Pratica n. 32303/2020

Oggetto: Provvedimento autorizzatorio unico regionale ai sensi dell'art 27 bis del D.Lgs n.

152/2006 che comprende il provvedimento di Valutazione d'impatto Ambientale (VIA) e gli altri atti di assenso relativi al progetto denominato "Tangenziale di Fogliano – Due Maestà in Comune di Reggio Emilia" da realizzarsi in Comune di Reggio Emilia, Località Fogliano. Proponente: Provincia di Reggio Emilia – Richiesta di integrazioni.

Allegato 1

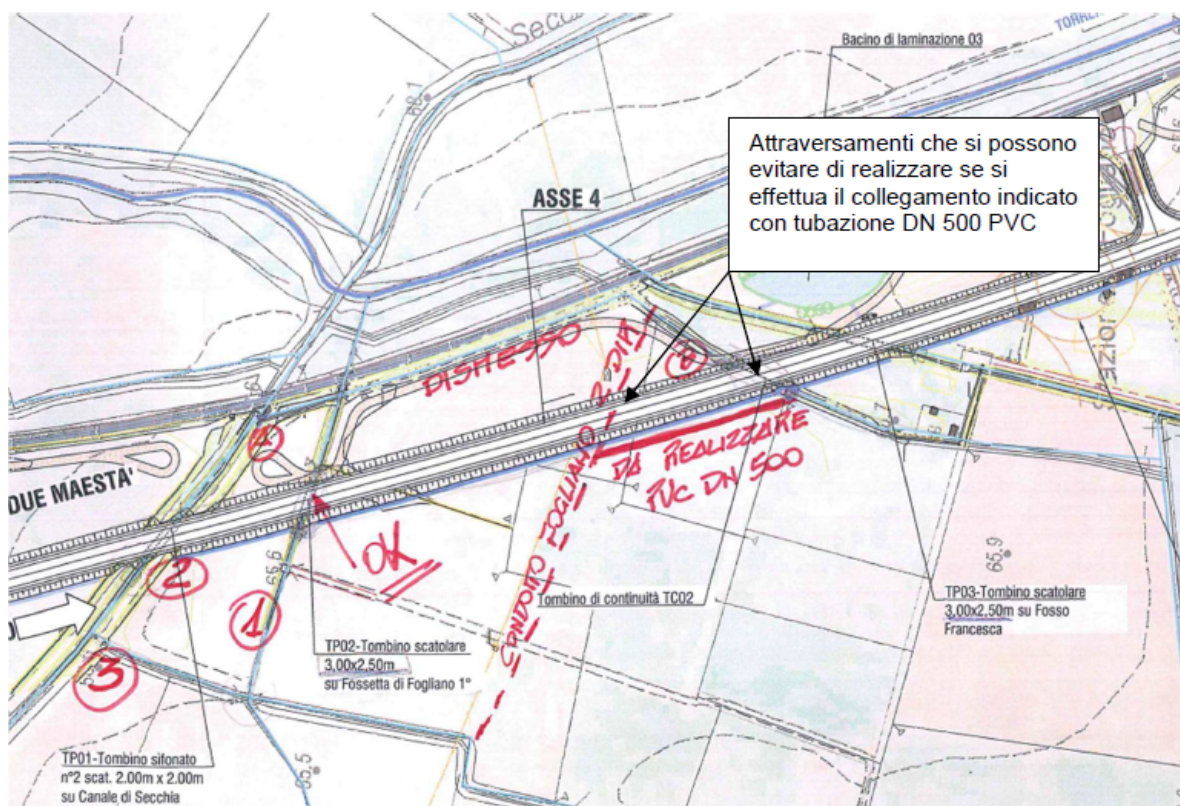
89) Per quanto riguarda lo scarico in *Condotto Bazzarola* si precisa che pur trattandosi di un condotto ad uso promiscuo, scolante e irriguo, presenta uno stato di sofferenza idraulica, riscontrata in più occasioni dal personale preposto alla sorveglianza del territorio. La tangenziale esistente Sud-Est in quel tratto, denominata via Osvaldo Piacentini, sottopassa la linea FER Reggio-Sassuolo al cui interno del manufatto è stata inserita la tubazione del *Condotto Bazzarola*. Il sottopasso di via Osvaldo Piacentini è servito da un sistema di pompaggio con recapito nel *Condotto Bazzarola*, in un tratto a cielo aperto che in occasione del funzionamento delle pompe, è gravemente sofferente così come il tratto tombato posto poco più a valle del medesimo Condotto. In tali situazioni il tratto a monte dell'immissione del già menzionato impianto è fortemente rigurgitato, e sovente tracima. In tale tratto è previsto lo scarico della vasca di laminazione in progetto.

Pertanto, non è sufficiente la limitazione della portata di scarico a 5 l/s*ha proposta, in quando andrebbe ad aggravare una situazione già fortemente critica, con rischio poi di andare ad allagare lo stesso sottopasso di via Piacentini. Per tali ragioni lo scarico nel Condotto Bazzarola può avvenire solo ed esclusivamente nelle seguenti condizioni concomitanti:

- 1) le pompe del sottopassaggio abbiano terminato di funzionare,
- 2) la sezione del *Condotto Bazzarola* sia scarica,
- 3) lo scarico sia dotato di adeguata valvola di non ritorno
